改善箇所説明図

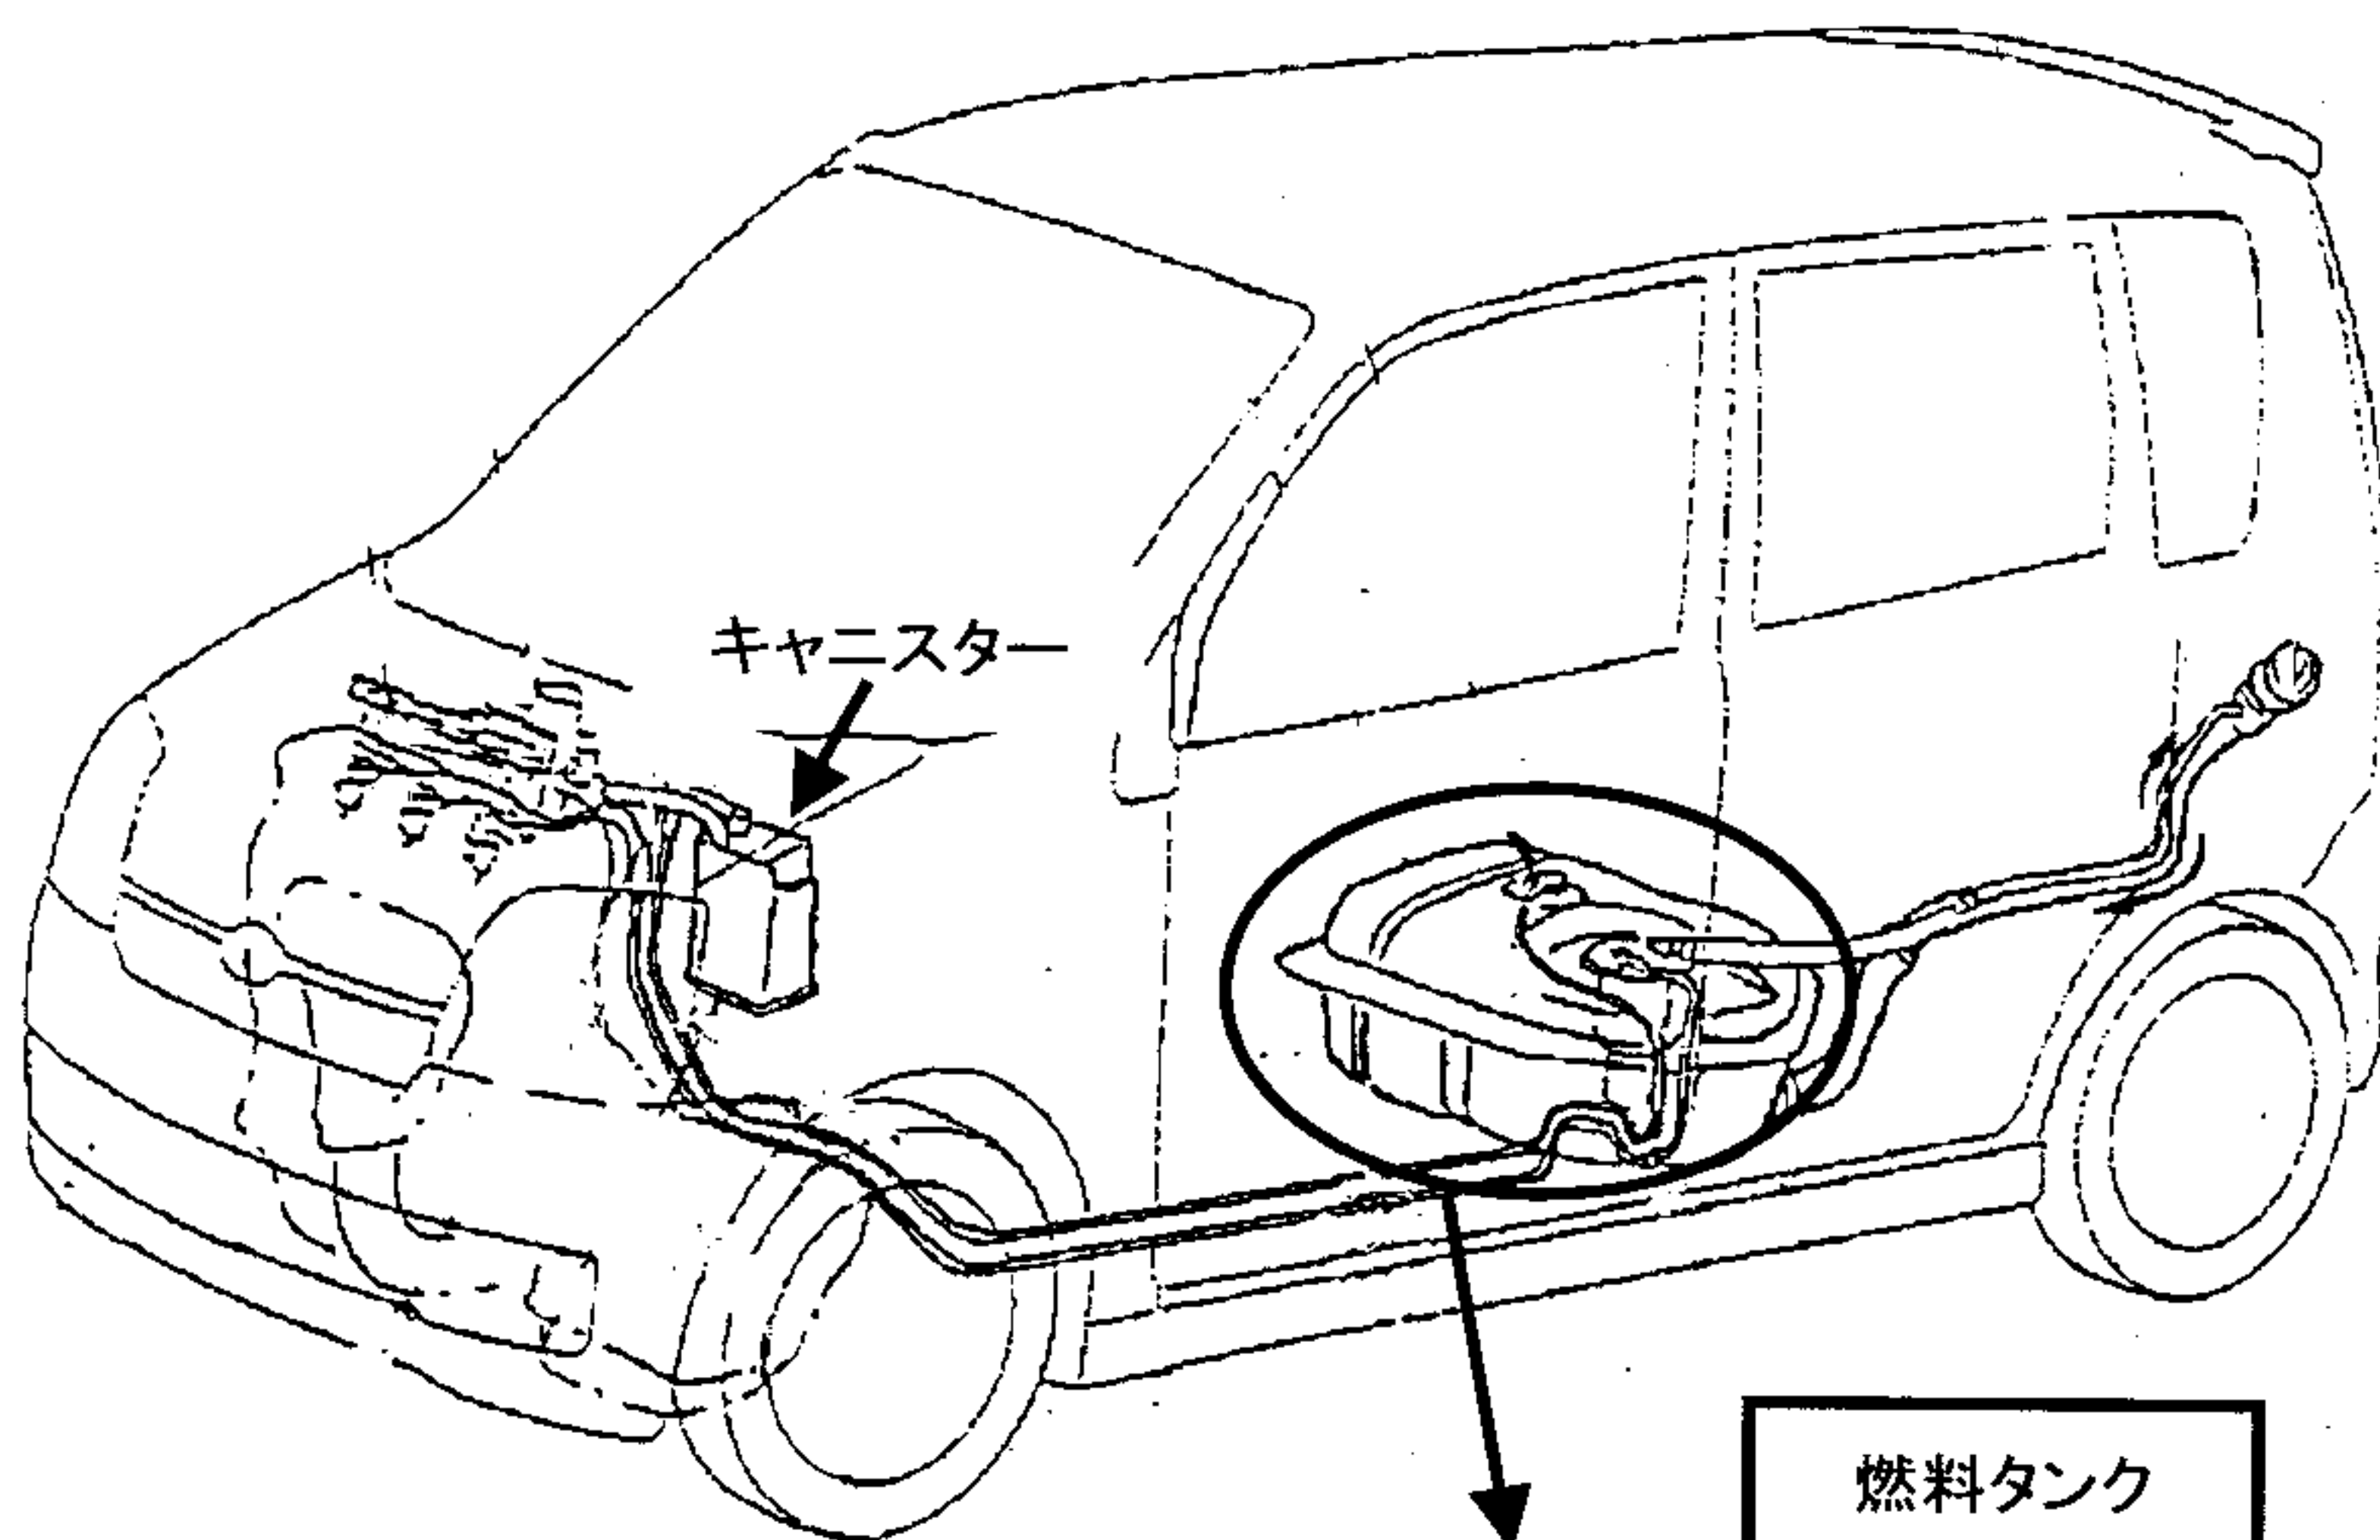
基準不適合発生箇所

燃料システムの気密検査において、燃料タンクに通常の検査圧力を超える圧力がかかったため、燃料タンクが変形したものがあつた。そのため、夏場の外気温が高い時に、燃料を満タンにした状態で急な斜面に長時間駐車等をした場合、燃料タンクからキャニスター内に燃料が過剰に流入し、キャニスターから燃料が漏れるおそれがある。

交換作業完了後は、グローブボックス左横に黄色のシールを貼りつける

改善内容

全車両、燃料タンクを良品と交換する。
